GMINA MIEJSKA
GIŻYCKO

ZP.271.1.13.2024.MB

ZAPYTANIA I WYJAŚNIENIA ORAZ MODYFIKACJA SWZ NR 2

W związku z otrzymanymi zapytaniem w postępowaniu o udzielenie zamówienia publicznego pn.: „**Modrnizacja budynku dawnego kina „Fala” na Giżyckie Centrum Pokoleń – etap I” – w formule zaprojektuj i wybuduj** Zamawiający na podstawie art. 284 ust. 2,3 6 oraz art. 286 ust. 5 – 7, 9 ustawy z dnia 11 września 2019 r. Prawo zamówień publicznych (tekst jednolity Dz. U. z 2023 r. poz. 1605 z późn. zm.) wyjaśnia treść Specyfikacji Warunków Zamówienia (SWZ) i dokonuje jej modyfikacji.

Pytanie 86.

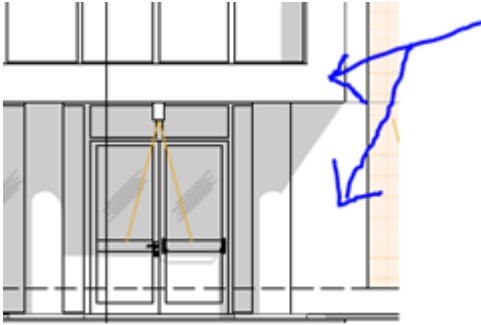
Prosimy o wskazanie rodzaju elewacji jaka ma zostać zastosowana w poniższym zakresie:

Tynk cienkowarstwowy lub zwykły.
